LuK Nr: 331 0268 10 – 310mm USF 21.5 x 25 x 13 Bulletin 988 1000 750

RENAULT – CERES, CERGOS & ERGOS **

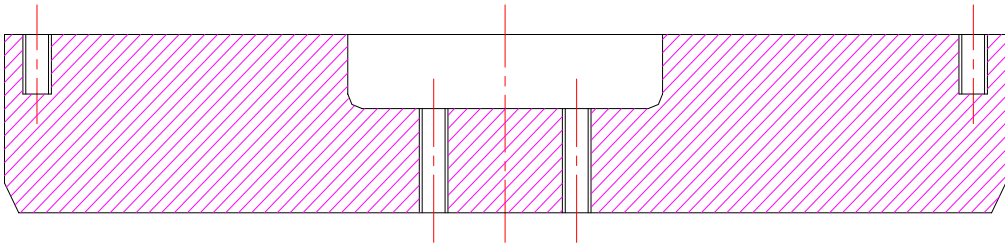
GB	Replaces LuK 328 0373 10 for applications with single clutch. The new disc is of increased diameter. Please ensure that the flywheel is machined to a flat face.
D	Ersetzt LuK 328 0373 10, wenn eine Einfachkupplung verbaut ist. Die neue Scheibe hat einen größeren Durchmesser. Das Schwungrad muss plan gedreht werden.
F	Remplace LuK 328 0373 10 pour des applications avec embrayage simple. La nouvelle friction a un diamètre plus important. Prière de vérifier que la surface du volant-moteur est plane.
E	Sustituye a la Ref. LuK 328 0373 10 en aplicaciones con embrague simple. El disco nuevo es de mayor diámetro. Por favor, asegúrese de que el volante- motor está mecanizado en una superficie plana.
I	Sostituisce LuK 328 0373 10 per applicazioni con frizione singola. Il nuovo disco presenta
